Krycí list ZBV

III/00312 Kuřít, most ev.č. 00312-2 II

Most ev.č. 20-001 - demolice

Předmět Změny: Provizorní přeložka ČEZ

SO 201
SD 1

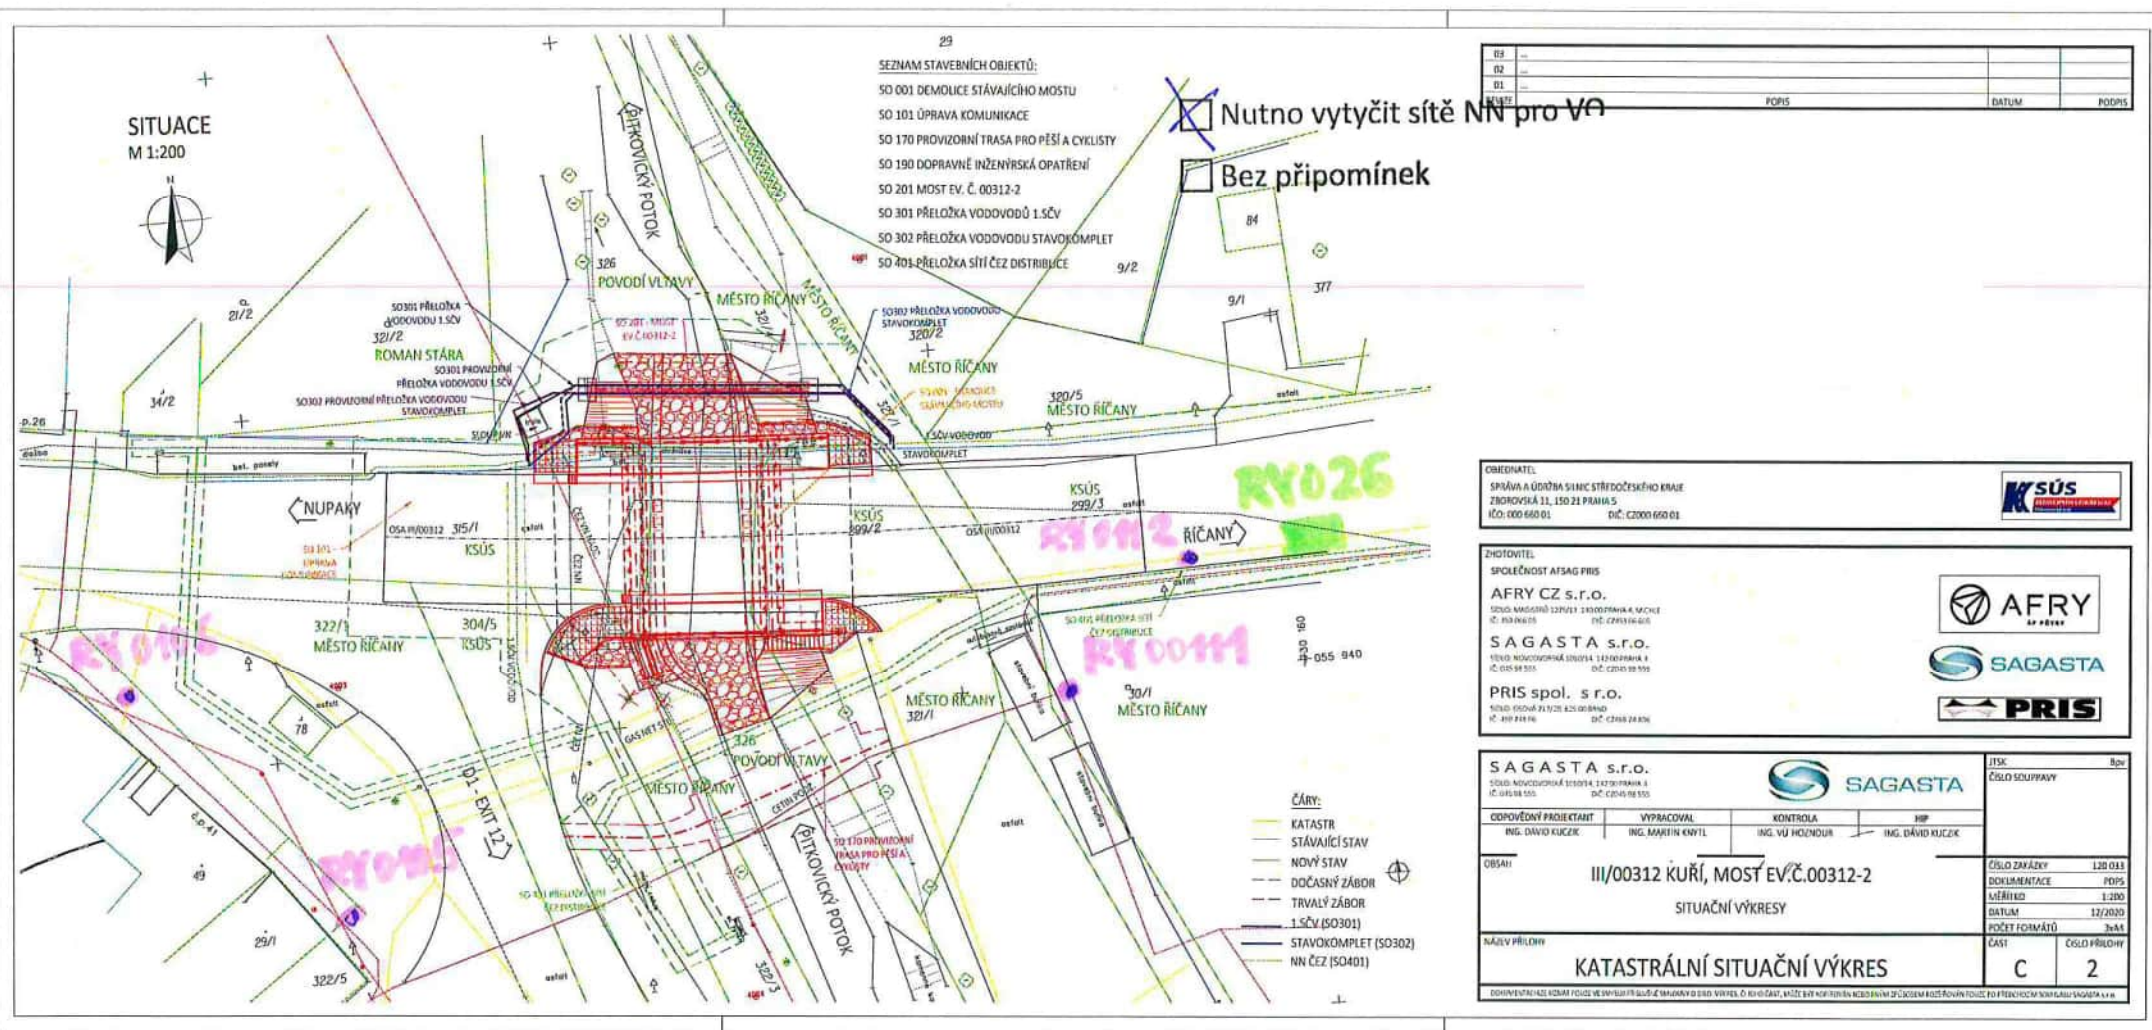
Datum	Denní záznamy stavby
31.7.2023	Zápis zhotovitelů: Dnešního dne bylo zajištěno přidání stavenišť. Viz Samostatný protokol
	Za TD1: Za zhotovitele:
	Za KSÚS:
17.1.2024	Počasí: +1°C - 4°C Zataženo Pracovní doba: 7⁰⁰ - 17⁰⁰ Pracovníci: Nováky, VRTS, kopk, kabinets Mechanizace: křel. auto, Dřevě. traktor Práce: - kácení stromů dle požadavků TD
23.1.2024	Zápis zhotovitelů: Po ukončení a geodetickém záměru bylo zjištěno, že nově zřízený potrubí má být osazen do stávajícího terénu, je nutné upravit povrch odskan (bílé kerkyta + zatažení železného potrubního vedení bude upřesněno v návrhu ŽBV.
11.3.2024	Zápis zhotovitelů: V rámci stavení se nachází vedení, které je nutné přeložit. Pro zajištění stávajících prací. Toto vyžaduje změnu kábelu upravený ŽBV opatří zadávcei dle nutnosti PDPS. Za TD1:
